女川原子力発電所 2 号炉

確率論的リスク評価（P R A） 審査会合における指摘事項の回答

平成 2 7 年 7 月 2 日

東北電力株式会社

図1 外部電源喪失に対する内部事象イベントツリー

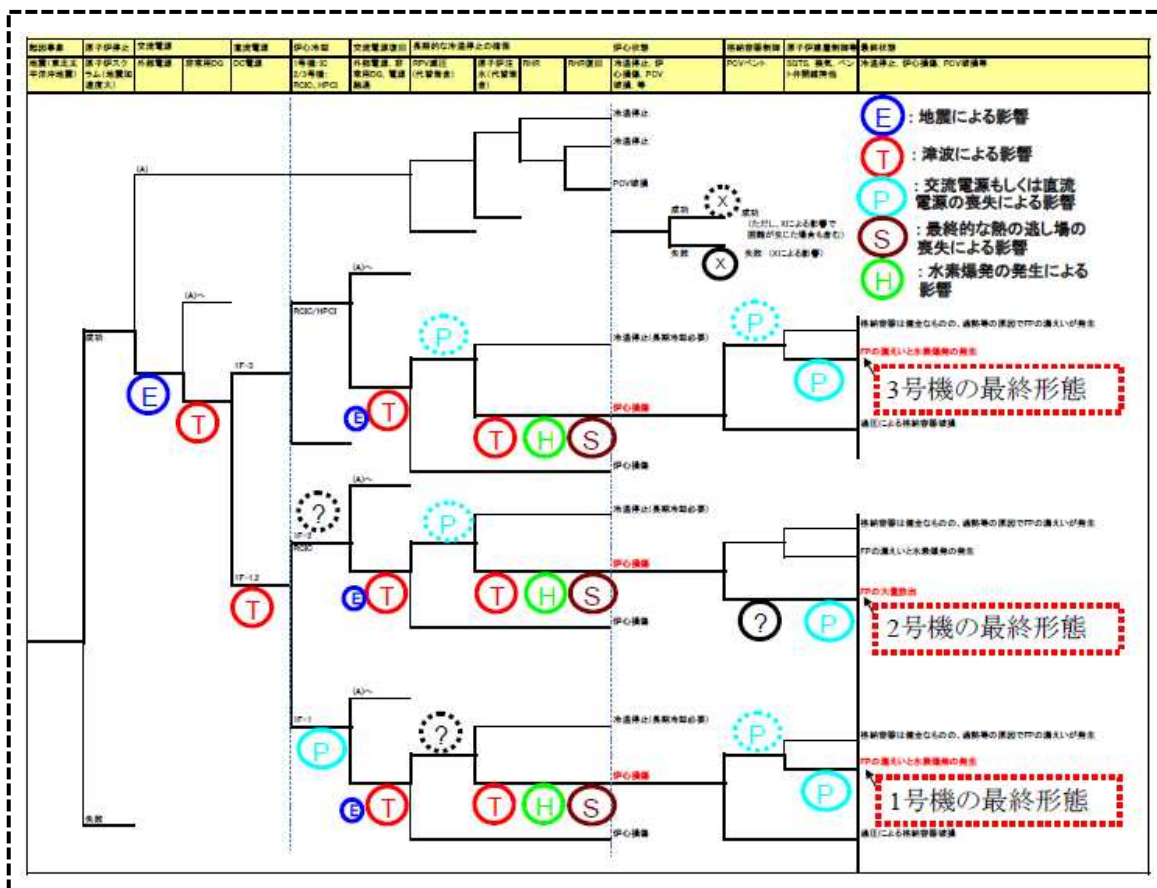
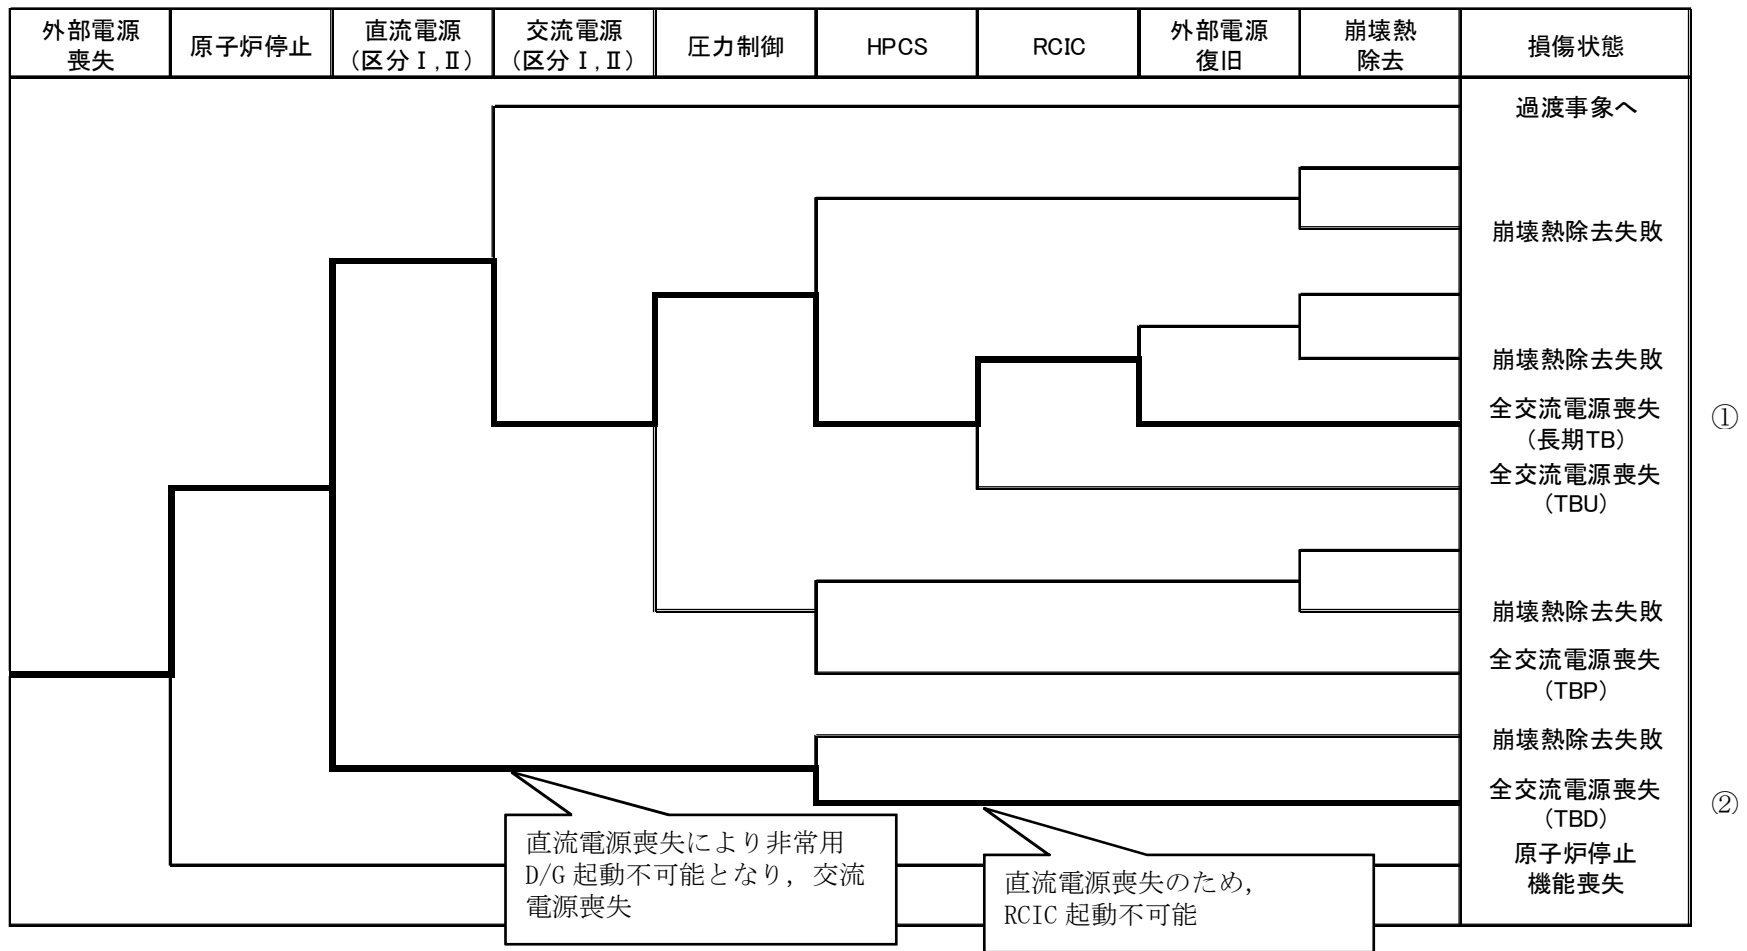
【指摘事項：139-2】

福島第一原子力発電所1～3号機の事故の知見については、「福島第一原子力発電所1～3号機の炉心・格納容器の状態の推定と未解明問題に関する検討 第3回進捗報告」の「図1 福島第一原子力発電所1～3号機のイベントツリー分析結果」および「7.1. イベントツリー分析について」¹より、事故進展としては、「1～3号機は全て地震スクラムが成功」するものの、地震により「外部電源の喪失」し、敷地への津波浸水により「非常用ディーゼル発電機の機能喪失が発生し交流電源を喪失」し、また、「津波によりほとんどの電源盤が機能喪失」、「海水ポンプも浸水により機能喪失」し、サポート系である補機冷却水系、電源系（交流電源および直流電源）が喪失する事象と評価されている。

内部事象レベル1 PRAのイベントツリーでは、地震による外部電源喪失の後、津波により「全交流電源喪失」に至り、RCICのみで原子炉注水している場合は長期TBシーケンスに相当すると整理している（図1①）。津波後に直流電源および交流電源が喪失した場合はTBDシーケンスに相当すると整理している（図1②）。このように、内部事象レベル1 PRAでは、福島第一原子力発電所事故時に発生した事故シーケンスが評価の中で考慮されている。

図1 スクラム系のモデル化の考え方

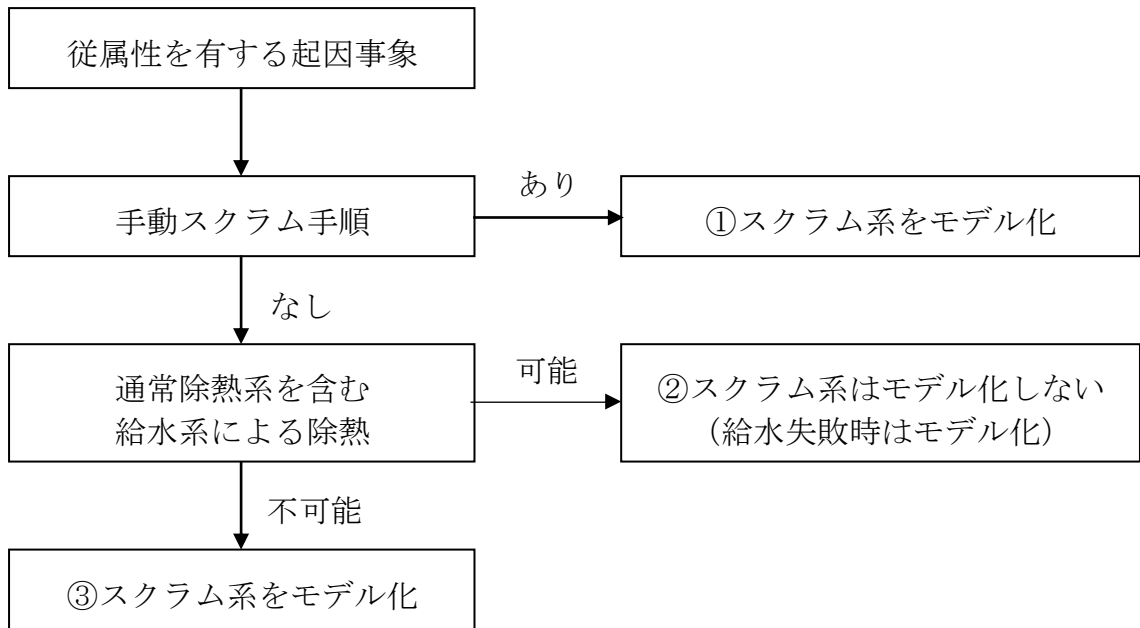
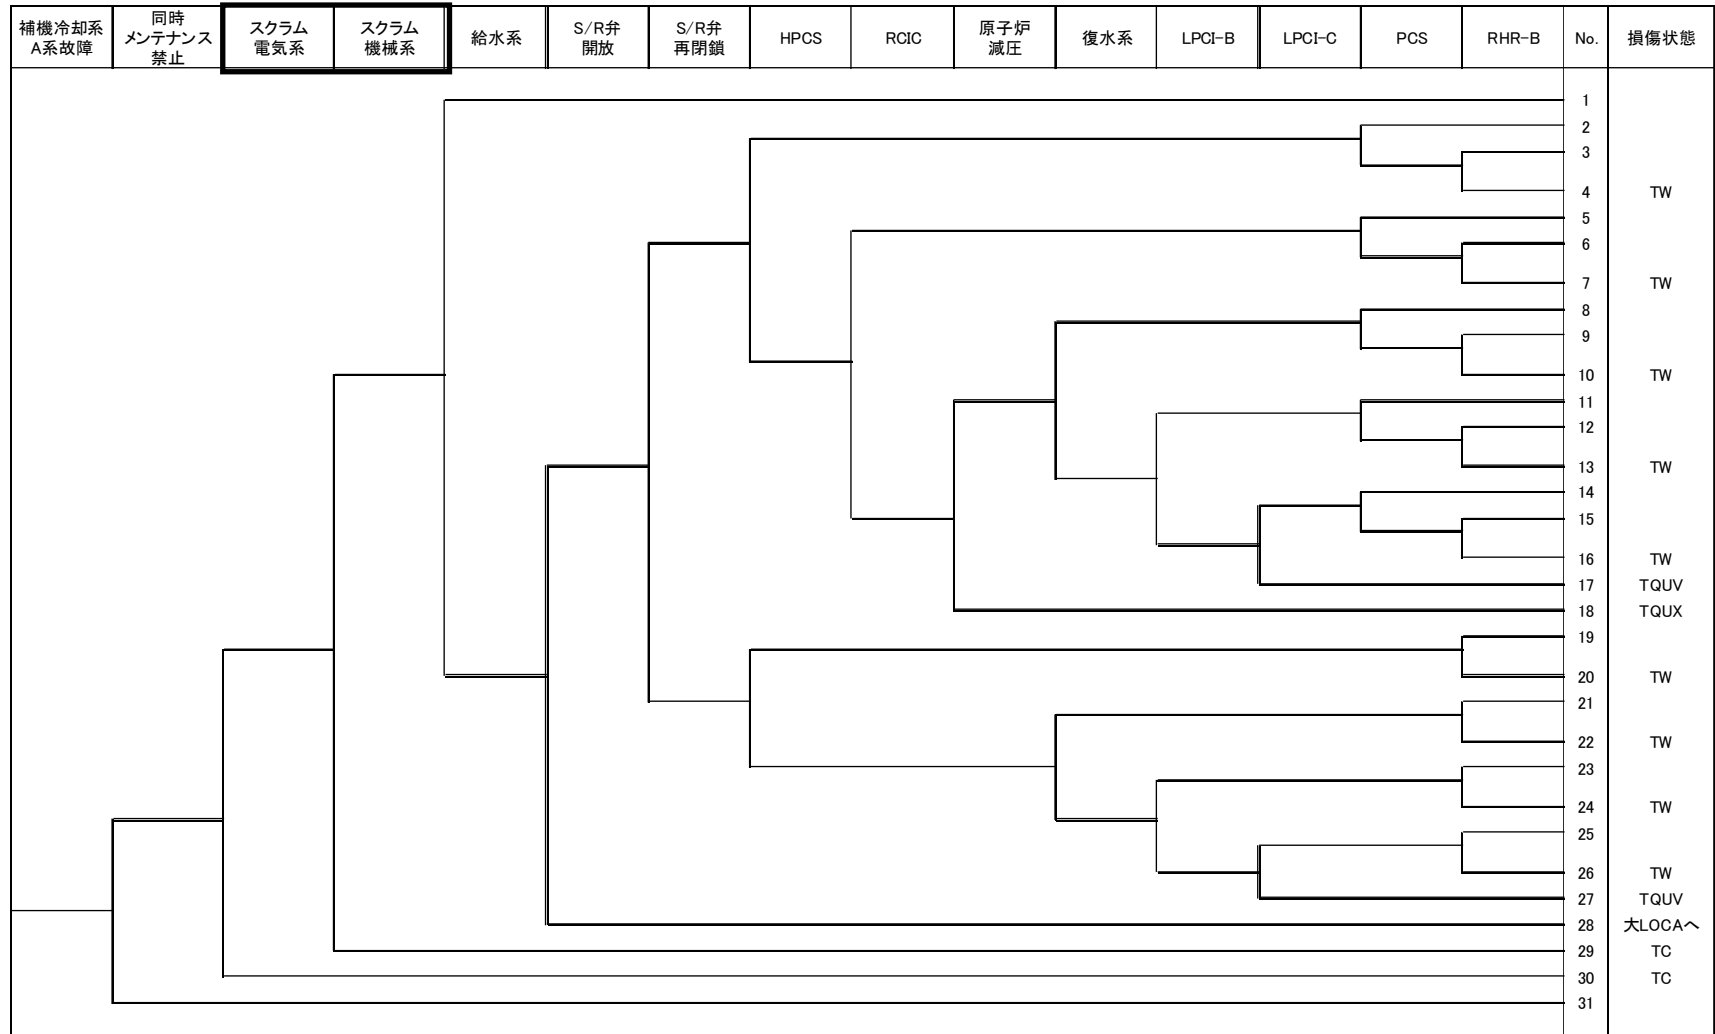
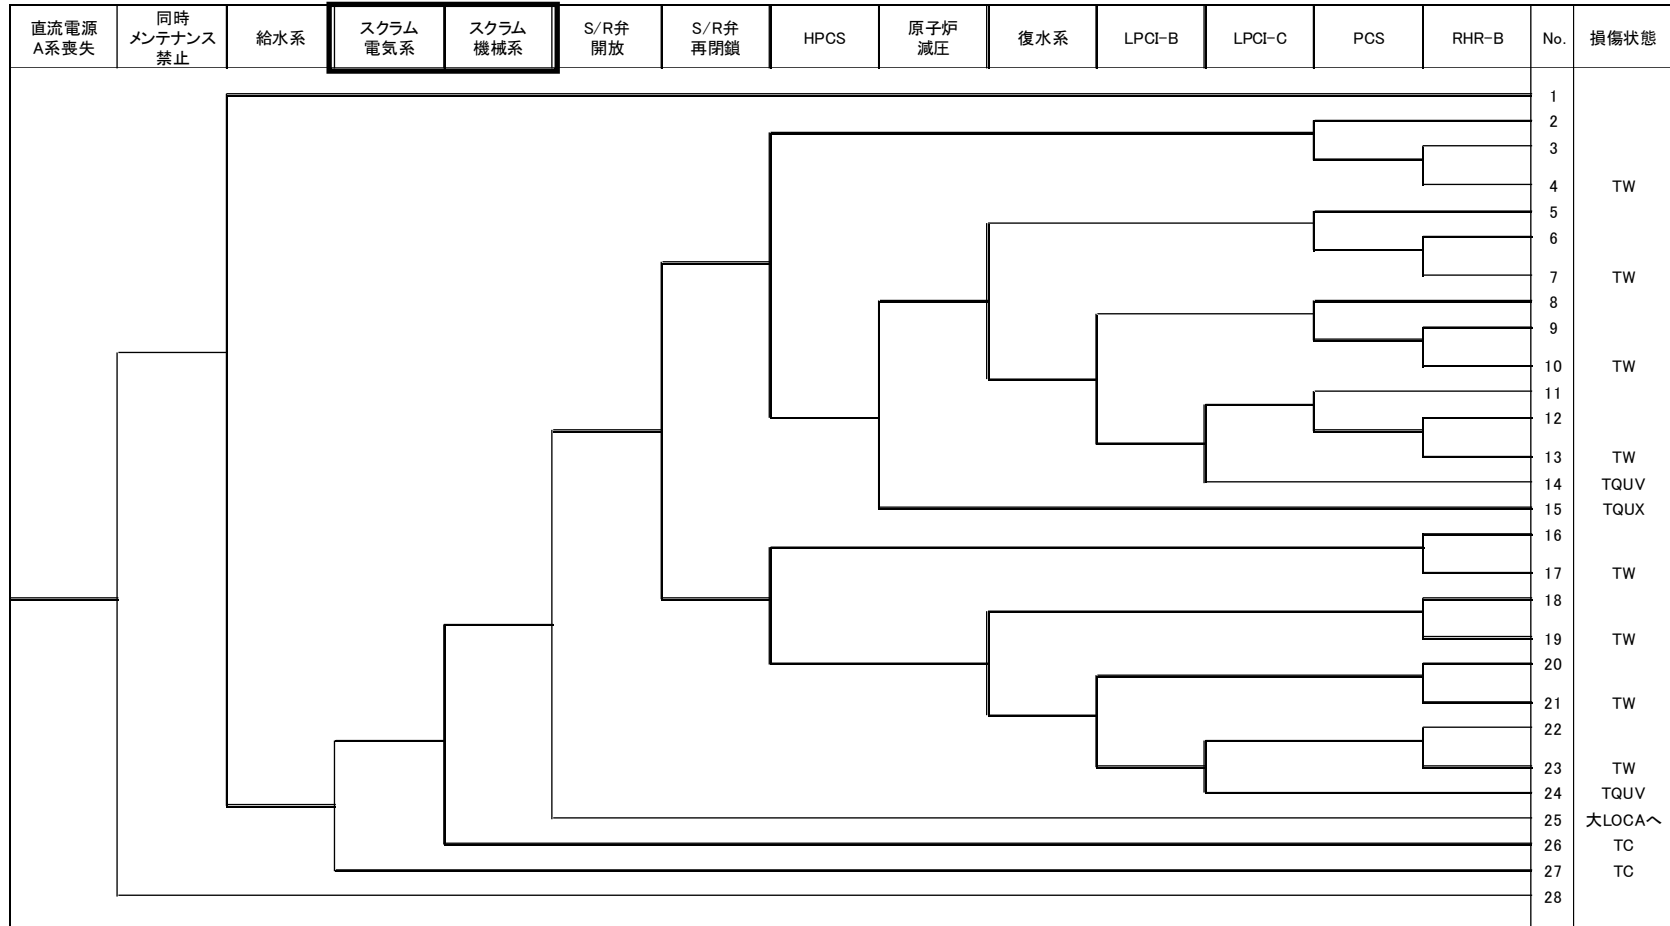
【指摘事項：139-5】

女川2号機の従属性を有する起因事象を①から③に分類する考え方を図1に示す。また、①から③に分類した結果を表1に示す。

なお、スクラム系のモデル化にあたっては、事象進展により原子炉が自動スクラムする可能性があるため、スクラム電気系故障（自動スクラム信号故障）とスクラム機械系故障（制御棒挿入失敗）をモデル化した。また、スクラム系のETへの反映方法について、図2（モデル化の分類①および③の例）、図3（分類②の例）に示す。

表3および図4に事故シーケンスグループ別炉心損傷頻度の比較について示す。

図 ペDESTAL内堆積デブリ状況

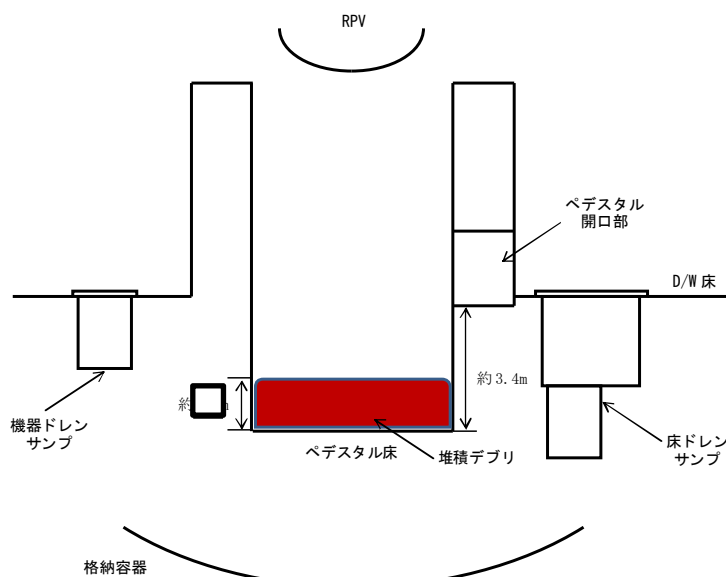
【指摘事項：142-19】

ペDESTAL床上に堆積する溶融デブリ体積は100%炉心落下を想定しても約□m³であり、ペDESTAL床面積約□m²からデブリ堆積高さは約□mであるが、ペDESTAL床からペDESTAL開口部下端までの高さは約3.4mあるため、ドライウェル床に溶融デブリが拡がることはない。なお、溶融炉心の流動性は高いため、ペDESTAL開口部を上回るほど高く堆積することはないと考えられる。

図1 見直し前後の事故シーケンスグループ別炉心損傷頻度の比較

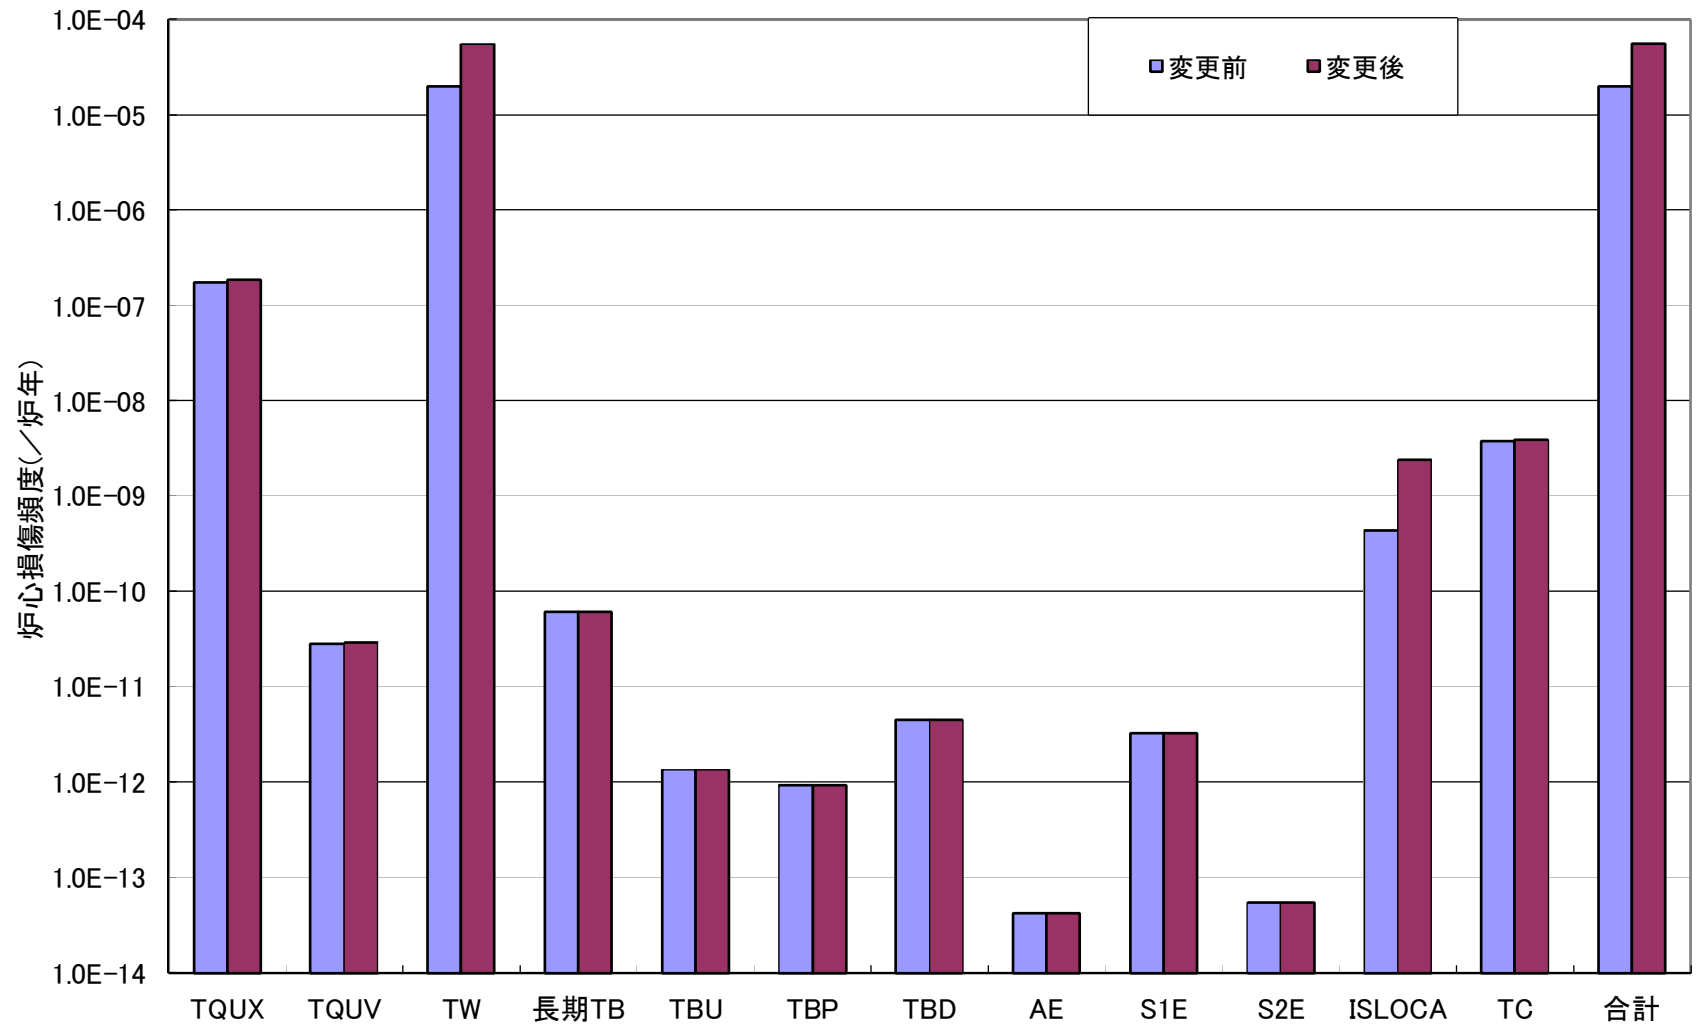
原子力規制委員会による審査において、原子炉停止操作中のスクラム事象に対する起因事象の分類について指摘を受け、起因事象発生頻度について、再度調査を行い、その結果、起因事象の分類見直しが必要となる起因事象が BWR プラント全体で 4 件あることが分かった。見直し対象の事象について表 1 に示す。また、見直し前後の起因事象発生件数及び頻度を表 2 に示す。

原子力規制委員会による審査において、サプレッションプール温度が上昇した場合の HPCS の機能維持の考え方について指摘を受けた。これを踏まえ、崩壊熱除去機能喪失(TW)のシーケンスについて、格納容器圧力が 2Pd 到達 (35 時間後) までに崩壊熱除去が可能であれば炉心損傷回避が可能としていたが、原子炉注水継続については、評価上の仮定を含んでいることから、これまで 35 時間としていた格納容器除熱操作の余裕時間を 8 時間に見直した。以下に原子炉注水継続に必要な操作に対する解析上の仮定及び評価の見直しについて示す。

解析結果の見直し前後の比較について、表 4 及び図 1 に示す。
